Hoogheemraadschap van
Rijnland

Legger ondersteunende kunstwerken

Nota van beantwoording

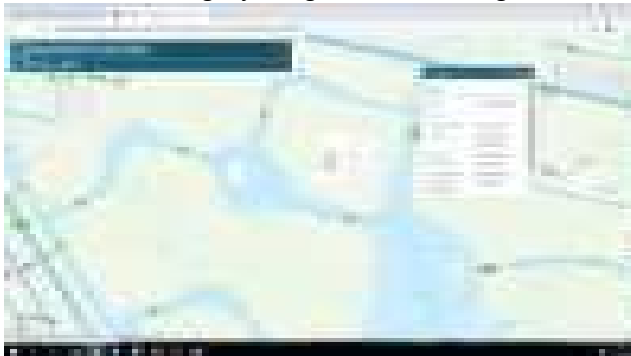
Ik heb de legger met ondersteunende kunstwerken digitaal nagelopen en ik zie nog enkele zaken die inmiddels gewijzigd zijn of ontbreken.

Ik zag dat de dammen met duikers en hulpbrug uit vergunning, met zaaknummer 2019-004755 zijn nog niet in de legger met kunstwerken zijn opgenomen. Zie bijgevoegde tekeningen met de ingetekende dam/duikers en de hulpbrug. Verder heb ik de volgende zaken gezien.

Houtrak: Deze brug is jaren geleden al vervangen voor een dam met duiker.

Houtrak: Ook deze brug in Houtrak is enkele jaren geleden vervangen voor dam met duiker.

- Vergunning 2019-004755: Objecten worden eerst op basis van de vergunning in planvorming opgenomen in ons systeem. Jaarlijks wordt op de luchtfoto gecontroleerd of de vergunde werken zijn goedgekeurd. Als bekend is dat de werken zijn uitgevoerd komen ze bij een volgende herziening in de legger;
- Batterijweg, Halfweg: Duiker 210-033-00327 is op status 'niet meer aanwezig' gezet en zal niet in de definitieve versie van de legger komen;
- Houtrak: Brug 306-028-00063 is op status niet 'meer aanwezig' gezet en daarmee uit de legger verwijderd;
- Houtrak: Brug 306-028-00071 en brug 306-028-00109: beide bruggen zijn ten onrechte niet verwijderd na intekenen duiker. Dit is inmiddels aangepast;

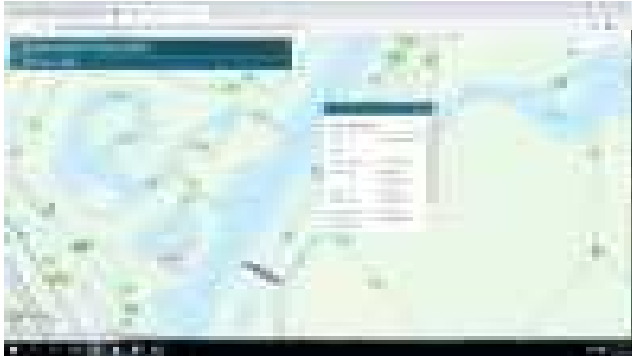
Oosterbroek/Genieweg: Ontbrekende duiker nabij doorspoelgemaal 309-036-00023

Ook is er i.v.m. realisatie van genoemde doorspoelgemaal ook een geleidwand in het zwemwater naaktrecreatie gezet om de doorstroming te sturen. Moet denk ik ook hierin komen te staan (Project van Rijnland zelf).

Genieweg: Dam met Sifon niet meer aanwezig, dit is verwijderd na het weghalen van de oude Tennet mast op deze locatie. hier is een loopplank/oversteek voor vissers teruggelegd.

De Ven: Deze loopplank (brug) is niet meer aanwezig
